## **ZAWIADOMIENIE**

Dotyczy: przetarg nieograniczony pn „Poprawa dostępności do przemysłowej części Miasta Grajewo z sieci dróg krajowych – etap I: Przebudowa ul.Braci Świąckich”

Zgodnie z art.38 ust.4 ustawy Prawo zamówień publicznych Miasto Grajewo informuje, iż zmianie ulegają zapisy dokumentacji projektowej a tym samym korekcie podlega zawiadomienie nr GP.7041-9-2/10 z dnia 10.05.2010r w następującym zakresie:

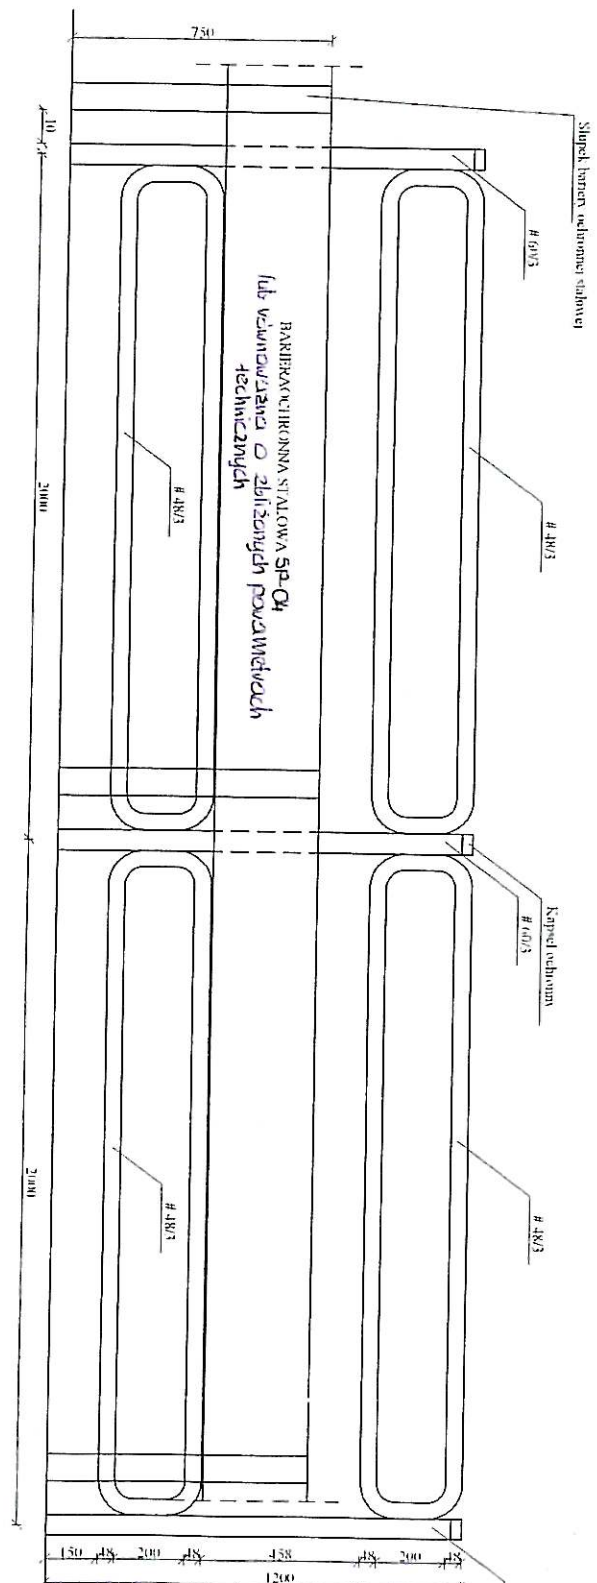
- 1) na odcinku gdzie występują same poręcze ochronne należy zastosować poręcze np. typu olsztyńskiego wysokości 1,10m
- 2) na odcinku gdzie występuje wspólnie poręcz ochronna i bariera energochłonna należy zastosować barierę np.typu SP-04 lub równoważne o podobnych parametrach technicznych posiadających aprobatę techniczną i poręcz np.typu olsztyńskiego wg załączonego rysunku – rezygnując z wykonywania bariero-poręczy mostowej.
